Dodatek č. 1 ke Smlouvě o dílo č. 0096/2015/OI/ZFUN

Smluvní strany se v souladu s čl. XVIII., odst. 6. dohodly na uzavření dodatku č. 1 ke smlouvě o dílo č. 0096/2015/OI/ZFUN ze dne 05.02.2015 na realizaci stavby „Revitalizace ZŠ Ostrava - Hošťálkovice“ v k.ú. Hošťálkovice, obec Ostrava, z důvodu vzniklých víceprací během realizace stavby, v rozsahu dle přílohy č.1. tohoto dodatku, čímž se mění předmět smlouvy.

Název akce: Revitalizace ZŠ Ostrava - Hošťálkovice

PODCHYCNÍ NADZAKLADOVÉHO
ZDIVA - SCHÉMA

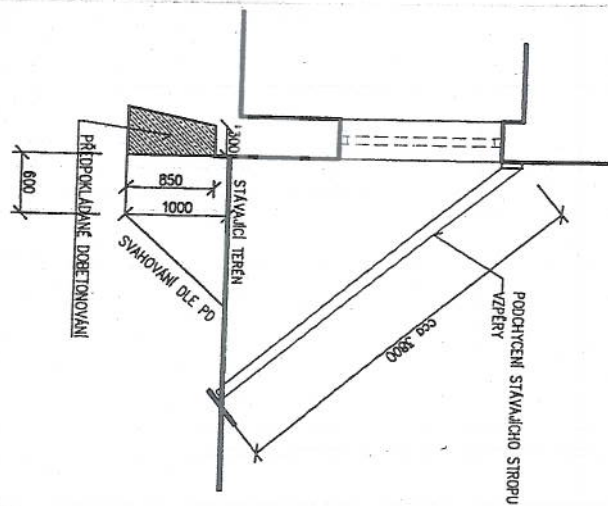
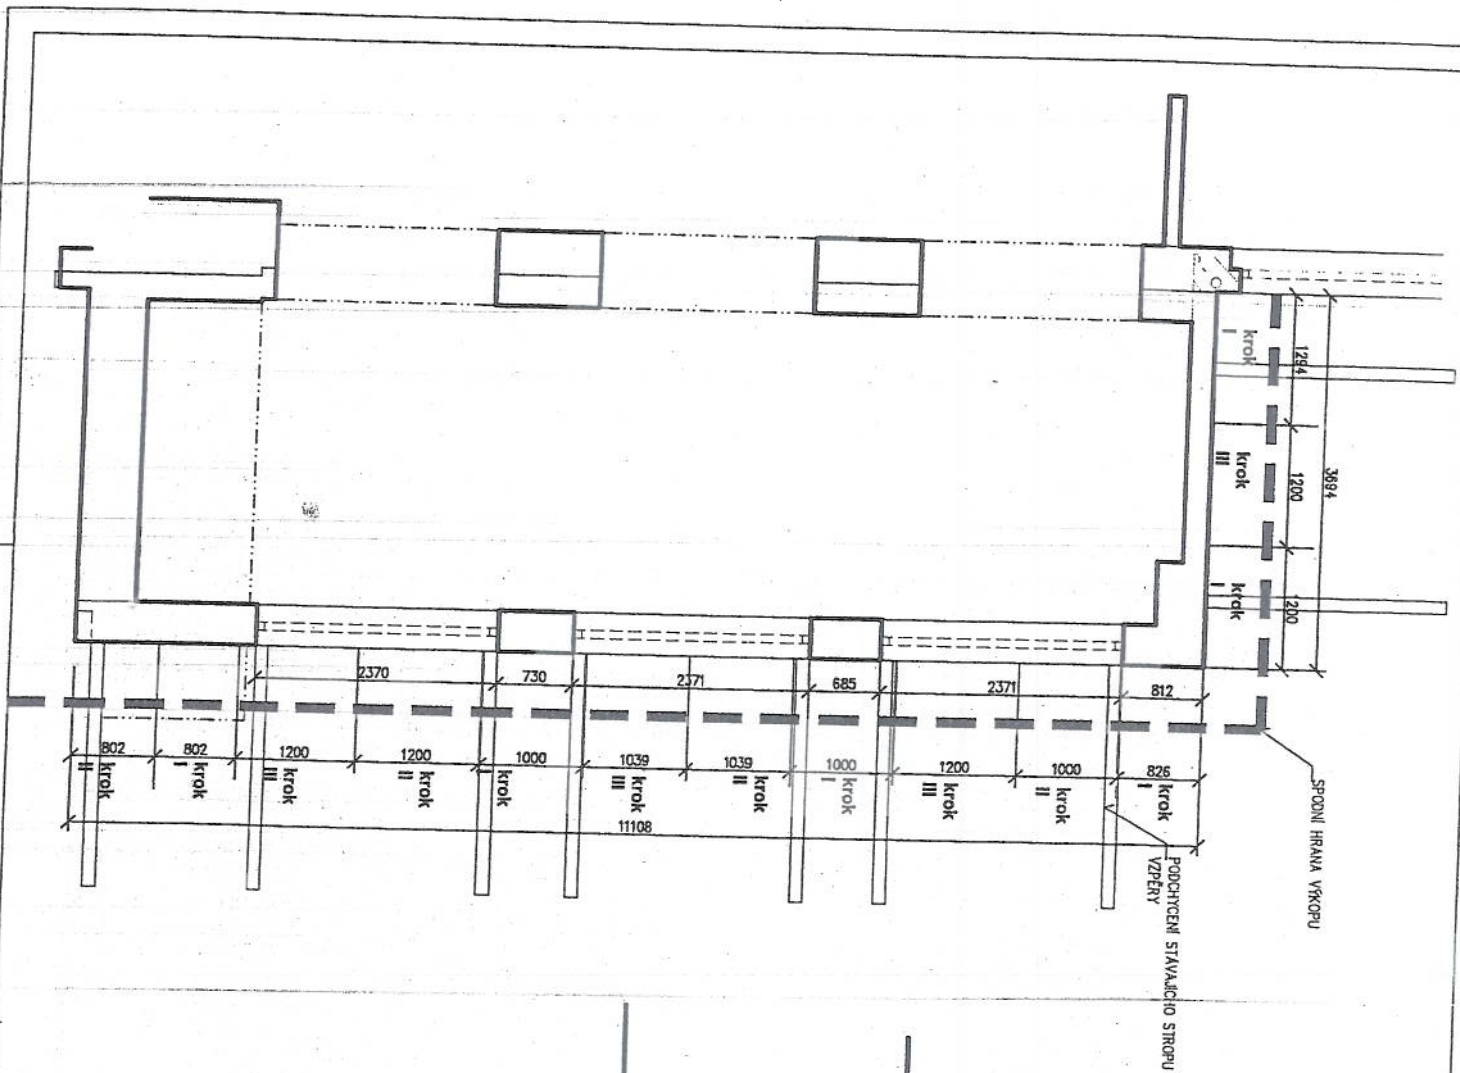
Při provádění výkopových prací pro zateplení soklu objektu zjištěn nevyhovující stav základových konstrukcí části ZŠ Hošťálkovice, učebna dílen. Je navrženo opatření sanace + doplnění základových konstrukcí v místě učebny dílen. Se změnou souhlasím. Změna je nutností k zajištění statiky objektu a jakosti celého díla.

Navrhované změny provedeny být musí, a to z důvodu statiky objektu, kdy prováděné práce by mohly vést k havarijnímu stavu budovy z hlediska bezpečnosti. Navrhovanou změnou nedojde ke změně koncepce ani způsobu využití stavby a je dodržen záměr stavby v plném rozsahu. Se změnou souhlasím.

Předmět změny: Základové konstrukce - dílny

Při provádění výkopových prací pro zateplení soklu objektu bylo zjištěno, že v části přístavby ZŠ Hošťálkovice kde je v současné době umístěna učebna dílen jsou nedostatečně provedeny základové konstrukce. Z hlediska zabezpečení statiky objektu je nutné provedení sanace základových konstrukcí. Návrh sanace je proveden s ohledem na minimalizaci cenového a termínového dopadu do realizace díla. Způsob provedení sanace základových konstrukcí je navržen a na základě provedených kopaných sond. Změnu je nutno provést z důvodu zabezpečení statiky objektu a k dodržení celkové kvality díla dle čl.IX. Jakost díla dle uzavřené SoD.

Objekt: Vícepráce - Varianta 2 - Postupné podbetonování stávajícího zdiva

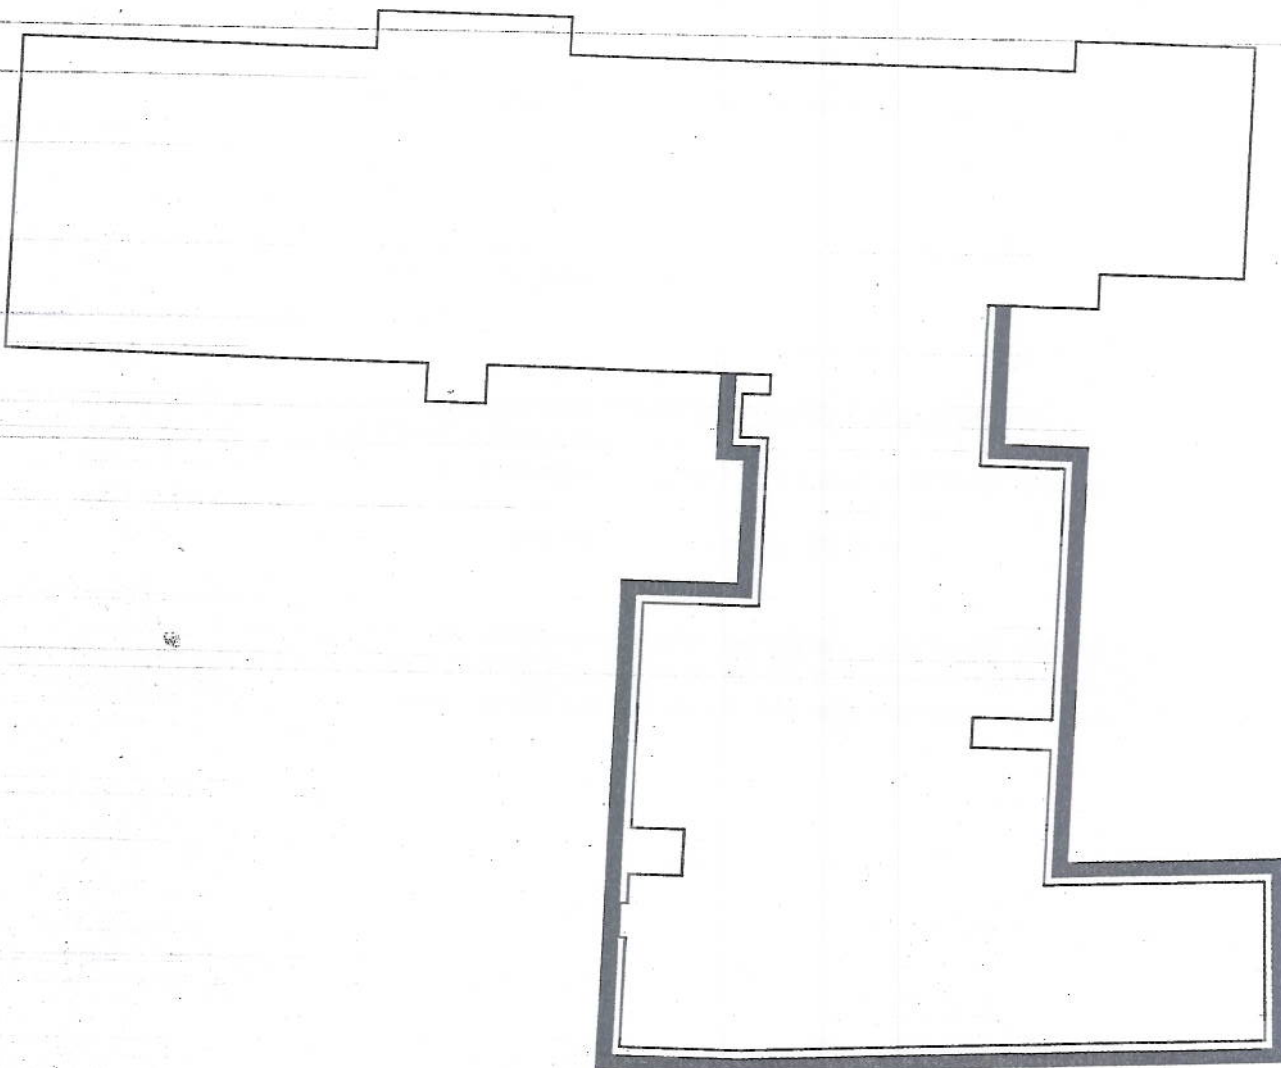
Při kontrolním měření prováděné firmou T..... pro
posouzení ochrany před bleskem – zemní část, byl zjištěn nevyhovující zemní odpor u
přístavby ZŠ Hošťálkovice. Je navrženo opatření doplnění zemnicího pásku v délce min. 20
m u každého třetího svodu vč. příslušenství. Se změnou souhlasím. Změna je nutností
k zajištění jakosti celého díla.

Projektant doporučuje navrhovanou změnu v plném rozsahu akceptovat z důvodu dodržení
technicko - provozních parametrů stavby. Se změnou souhlasím.

Předmět změny: Hromosvod – zemní část

Při kontrolním měření zemničů hromosvodových svodů bylo zjištěno, že zemní odpor části objektu na přístavbě je nevyhovující (28,9 ohmu). Zemní odpor celého hromosvodového systému na přístavbě ZŠ také vykazuje nevyhovující hodnotu. Pro následné řádné provozování hromosvodové soustavy je nutné provedení doplnění zemničího pásku v délce min. 20 m u každého třetího svodu vč. příslušenství. Bude využito situace, že se provádí výkop pro zateplení soklu objektu a zemničí pásek bude přiložen do stávajícího výkopu, proto rozpočet neobsahuje zemní práce. Změnu je nutno provést k dodržení celkové kvality díla dle čl.IX. Jakost díla dle uzavřené SoD.
